Technical Service Bulletin

| Номер | YJAD-20140615-01 |

Замена клапана EGR

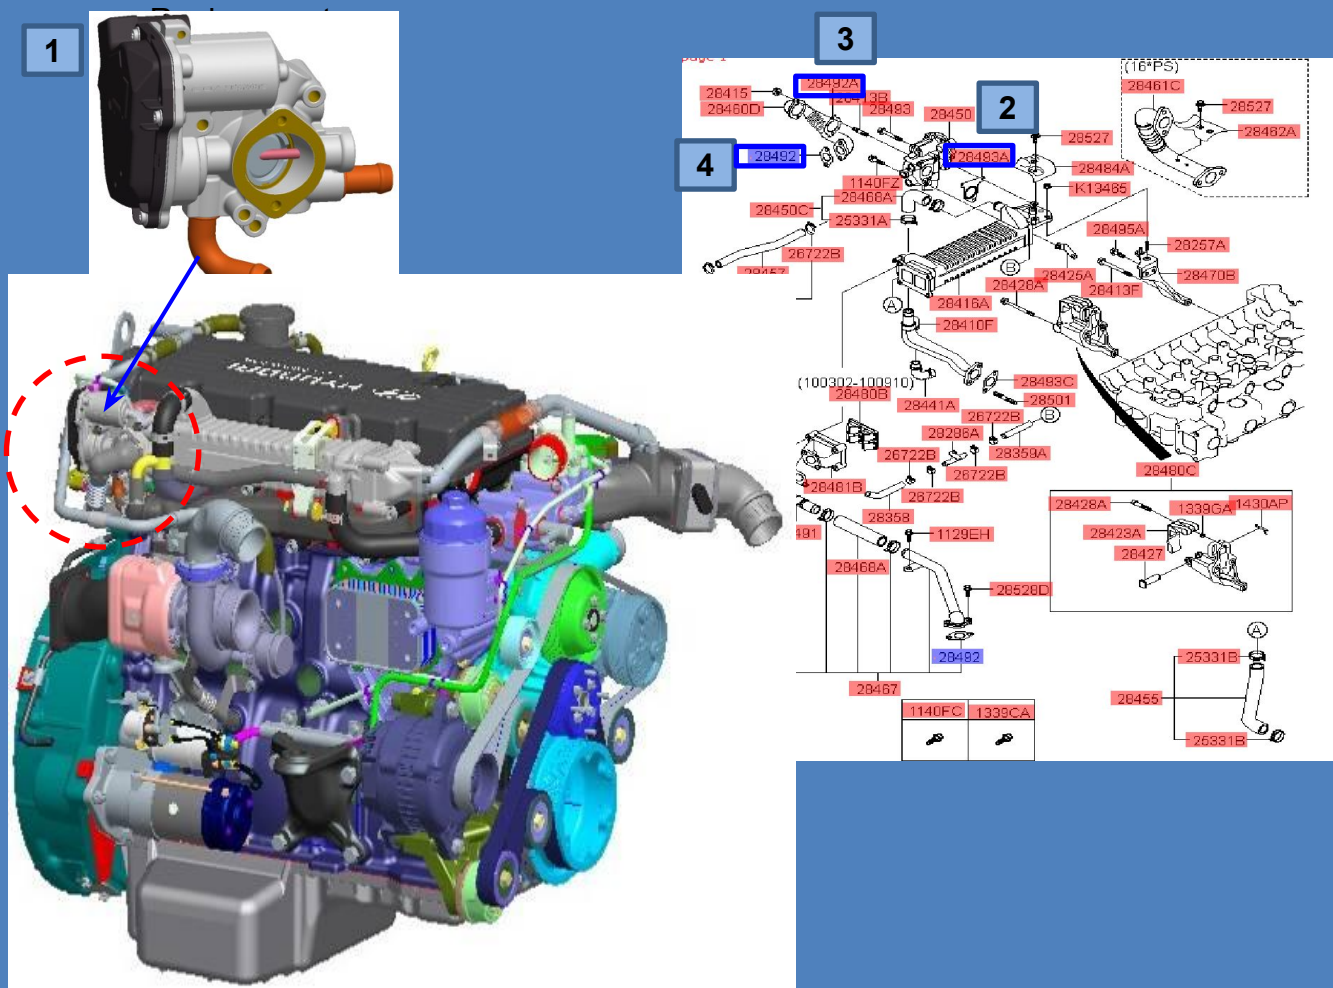
Контрольная лампа MIL загорается в результате попадания влаги на датчики под крышкой клапана.

- на заведенном двигателе : MIL горит, заменить клапан EGR.

- Заменять клапана EGR на всех автомобилях при проведении PDI.
